监理通知单

工程名称: 围场满族蒙古族自治县 2016 年村级光伏扶贫电站采购项目 编号: WCFP-TZD-006

关于御道口镇一复兴地村现场存在的需整改问题

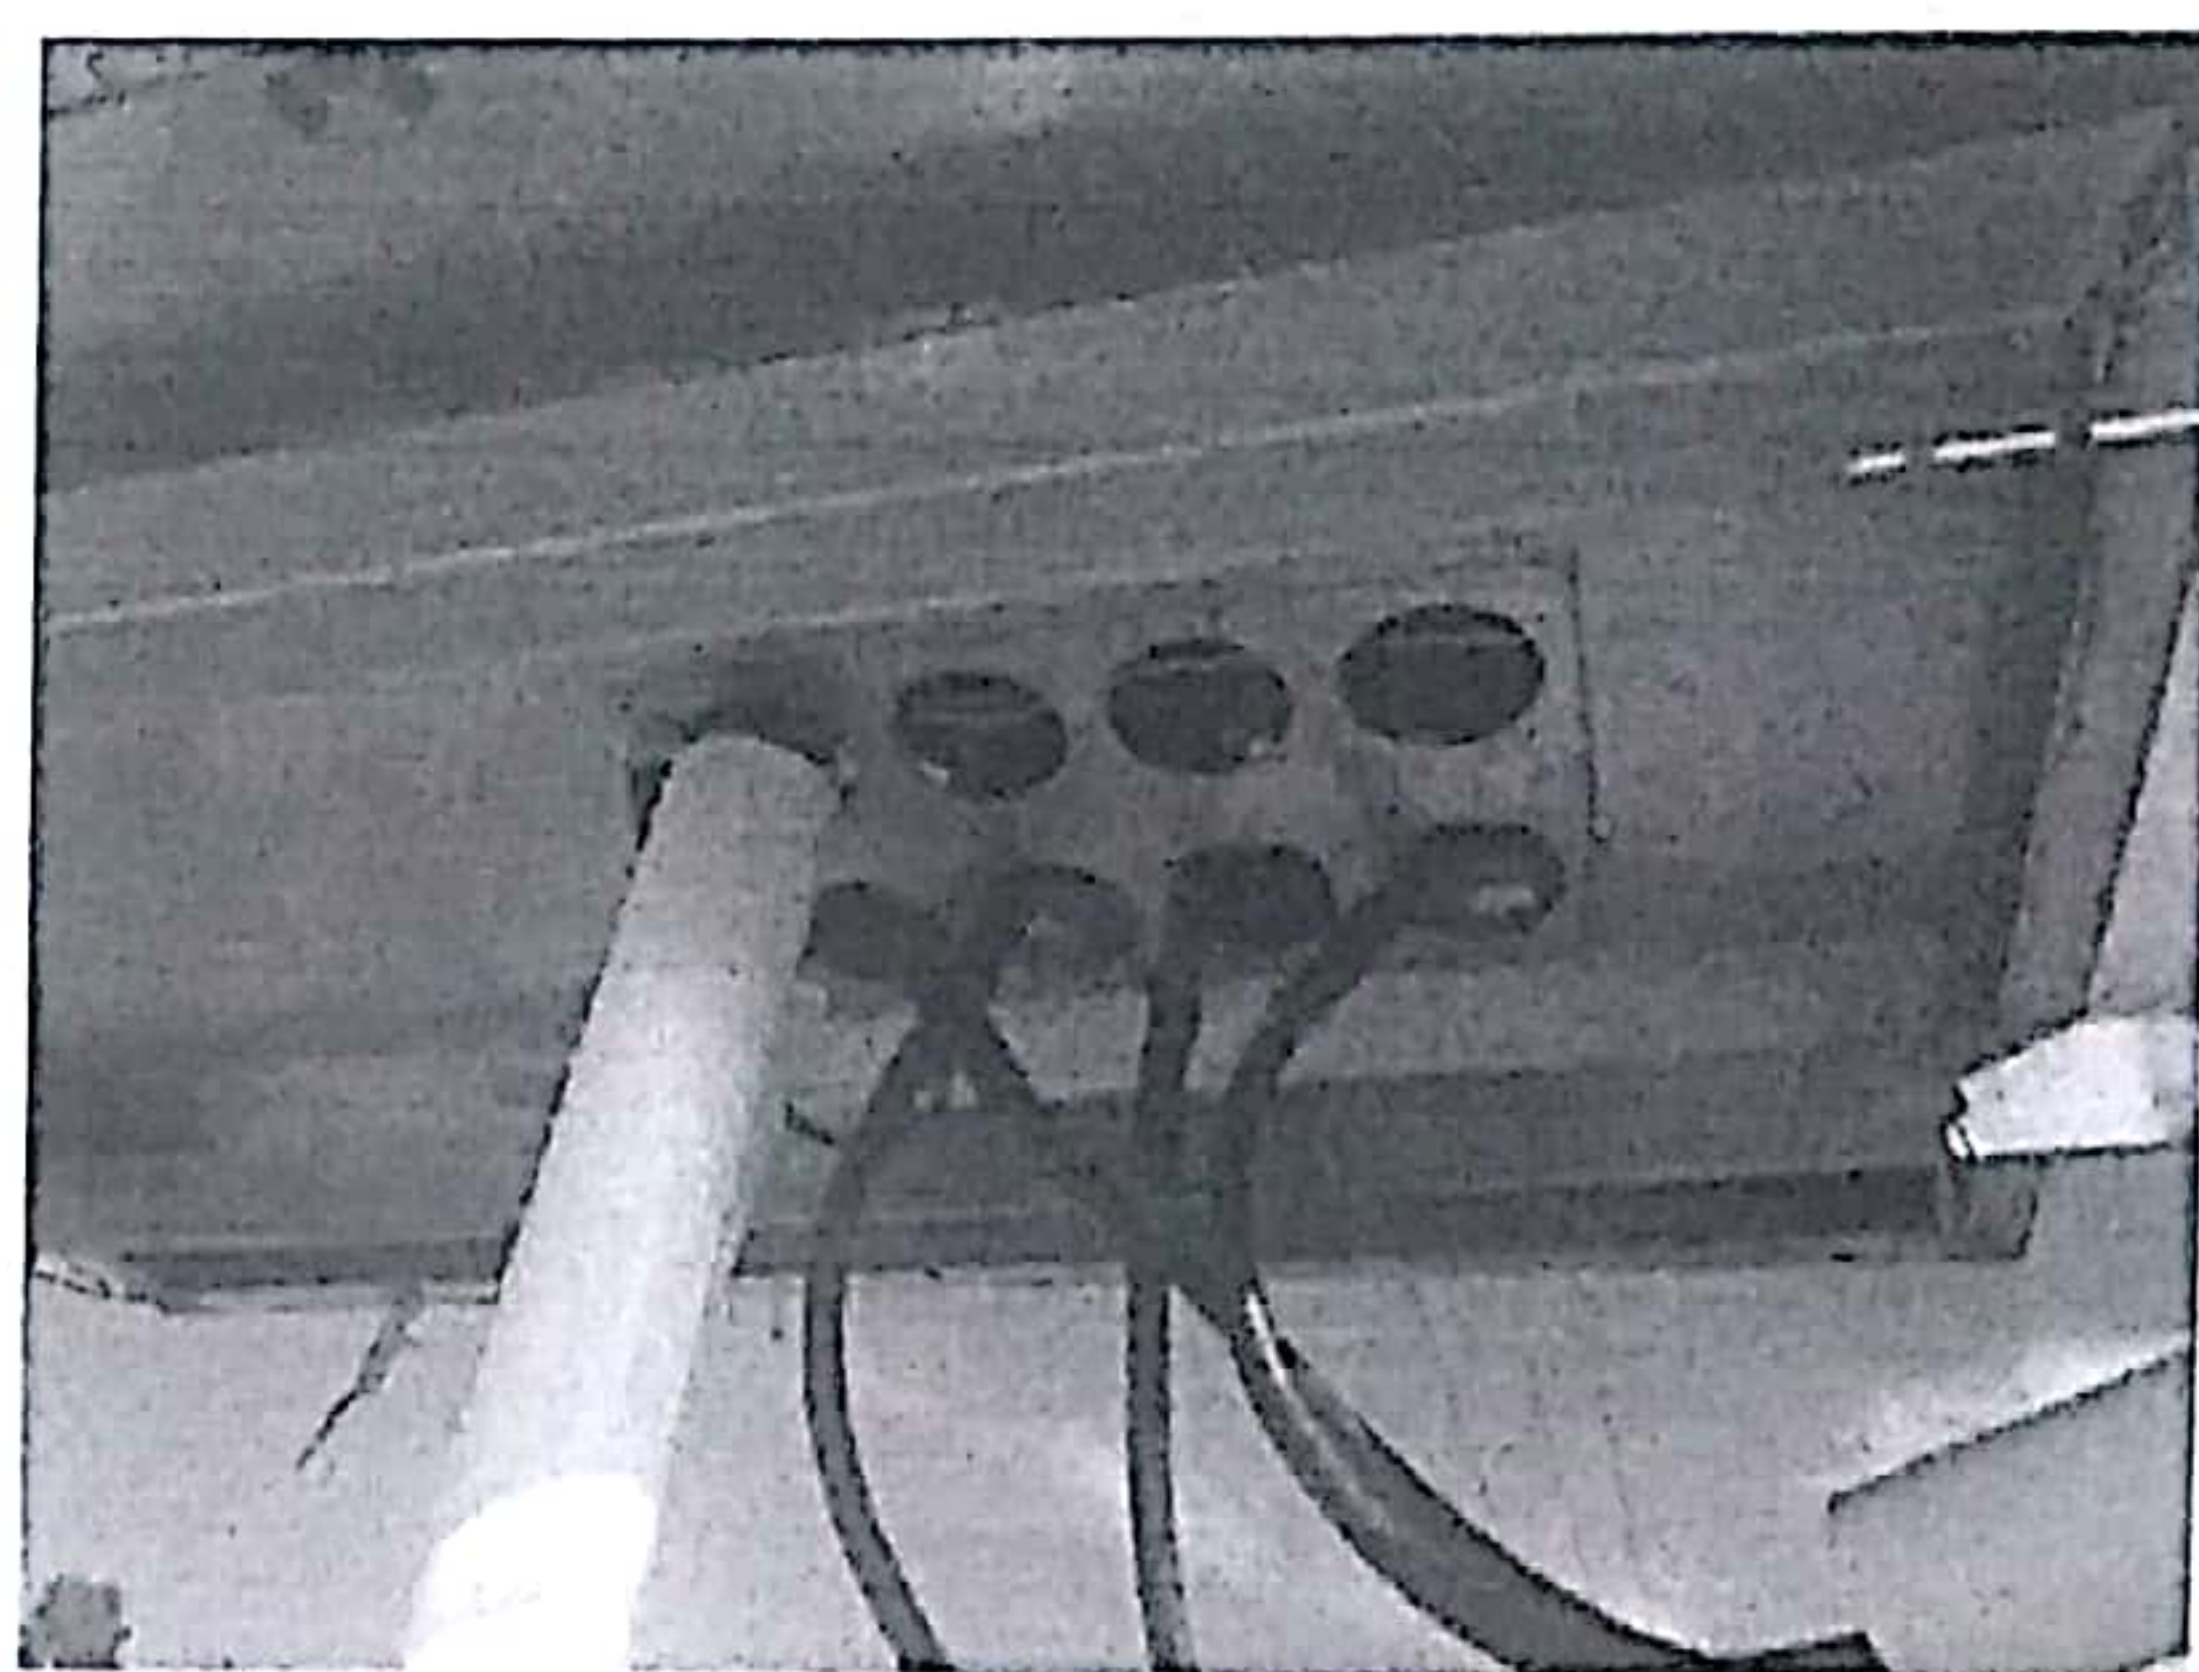
接地扁铁焊接不合格

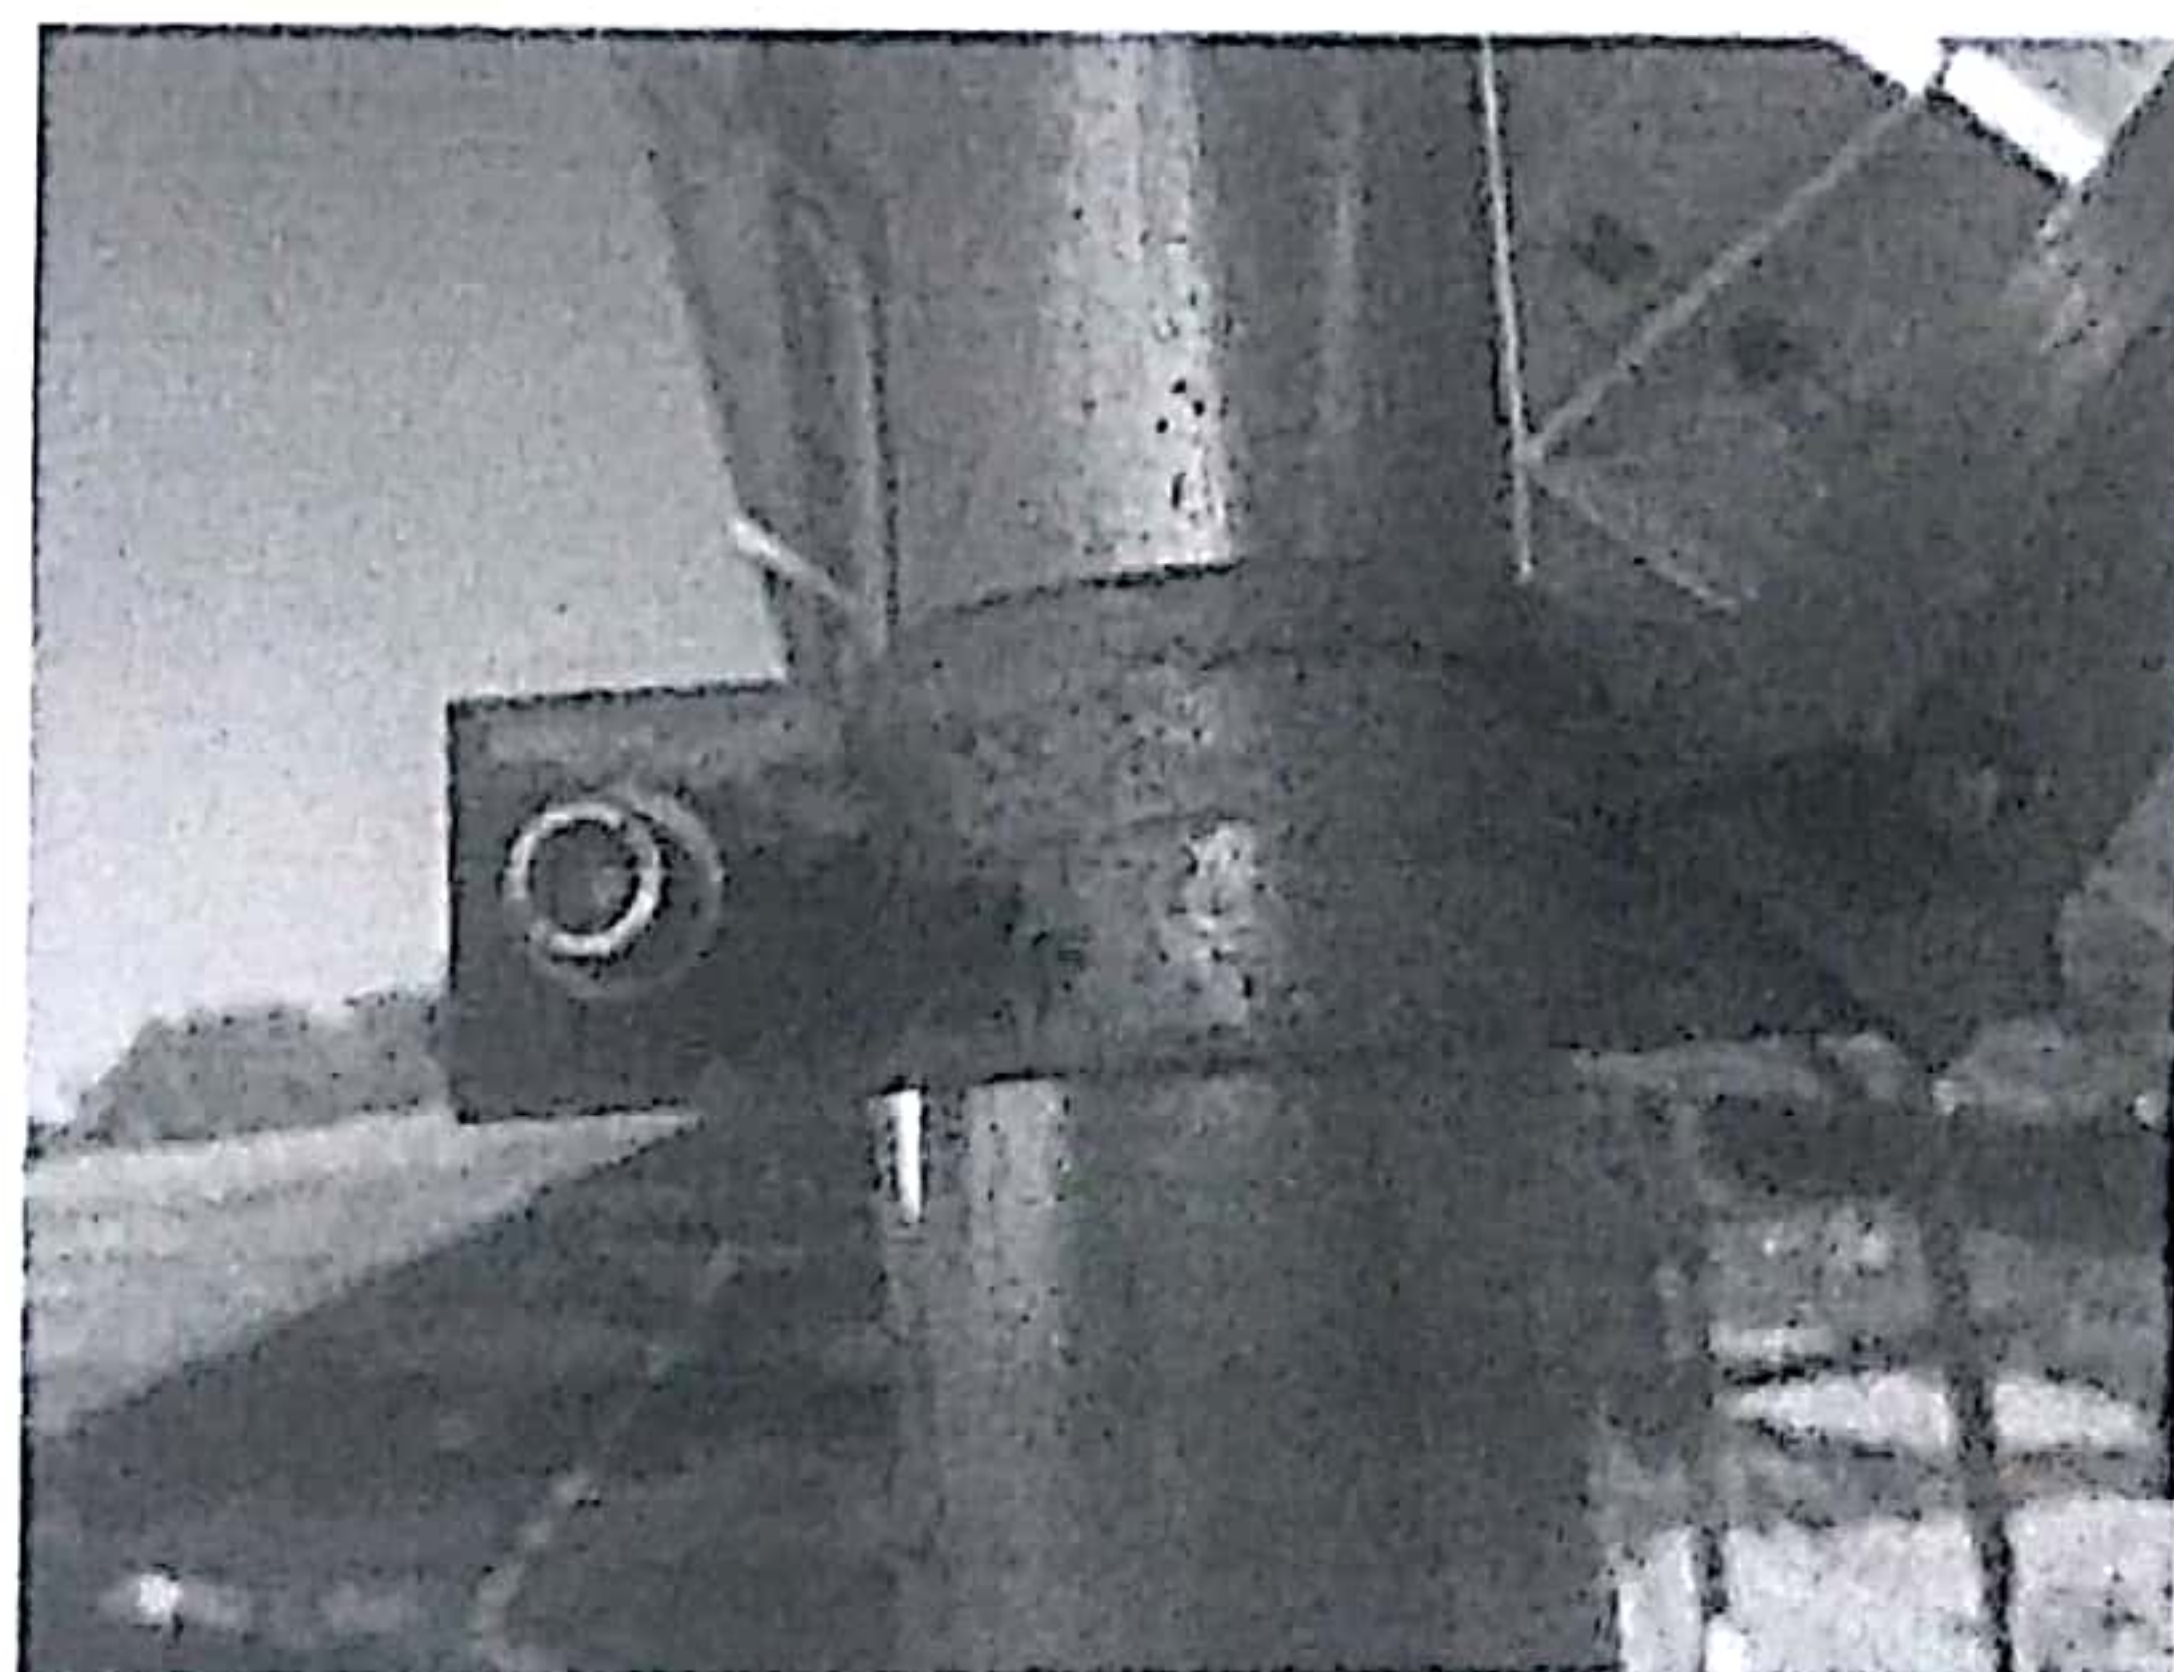
逆变接线不规范

防孤岛保护箱洞口未封堵

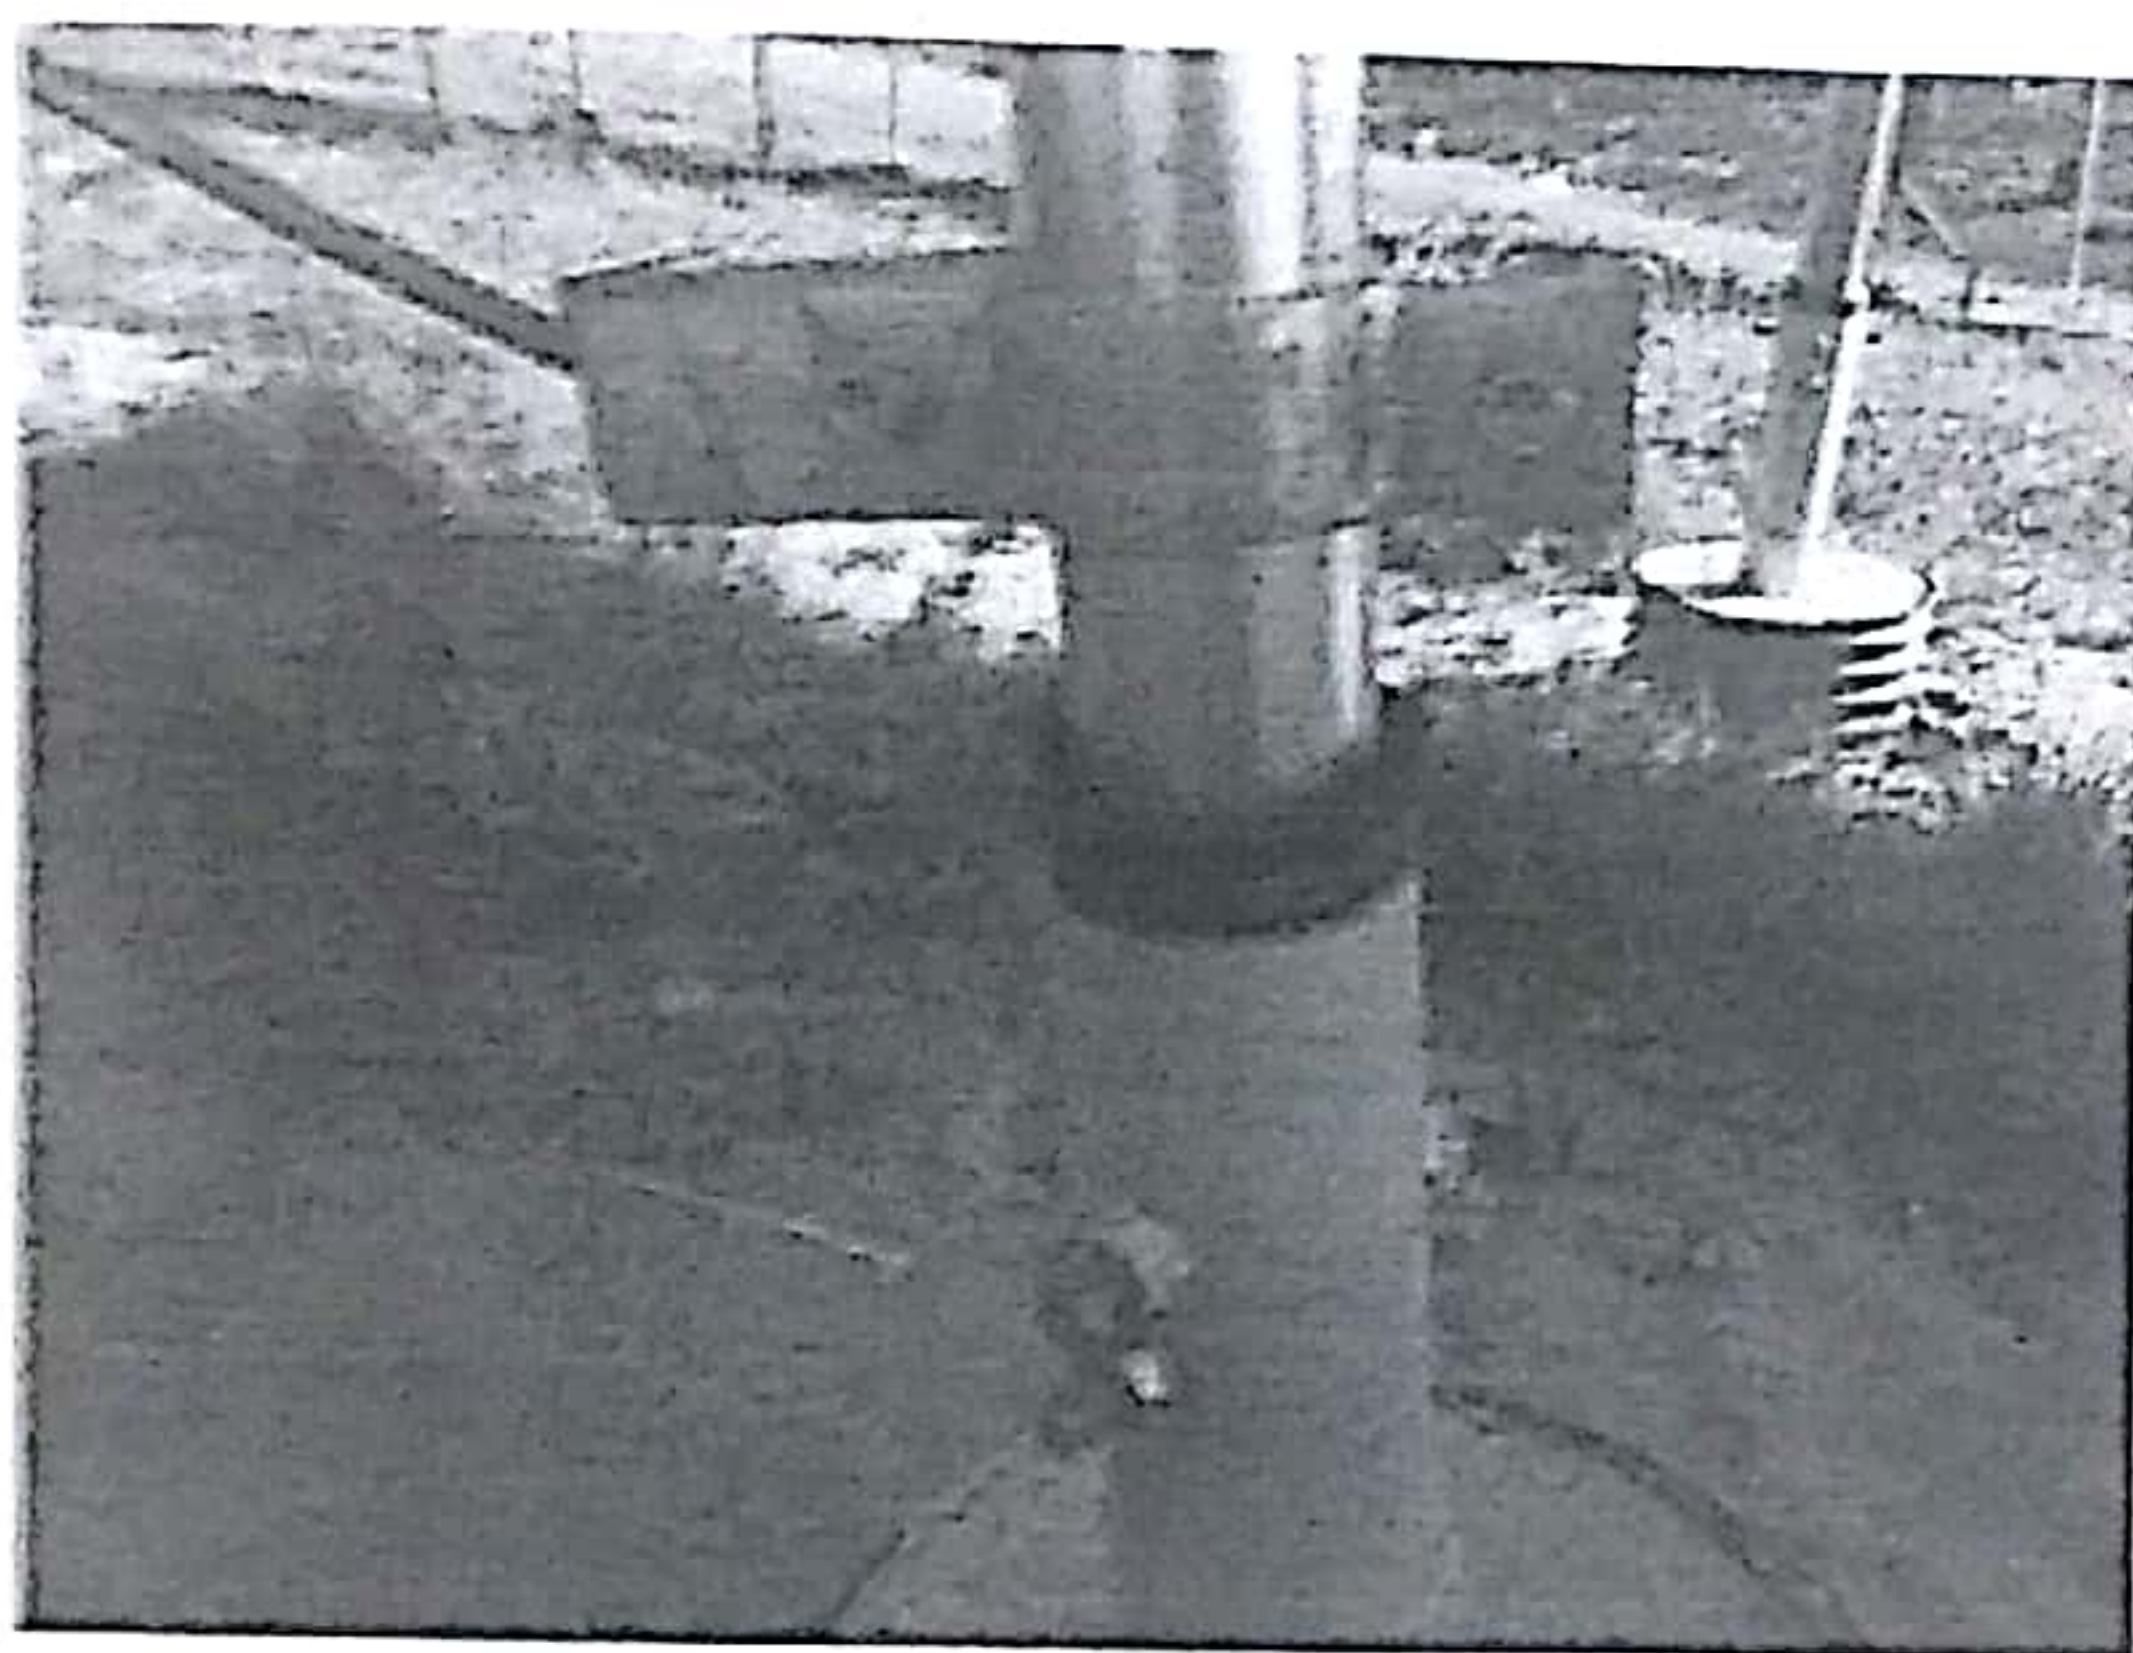
部分垫片螺栓抱箍等材料生锈

立柱拉杆筋未张拉
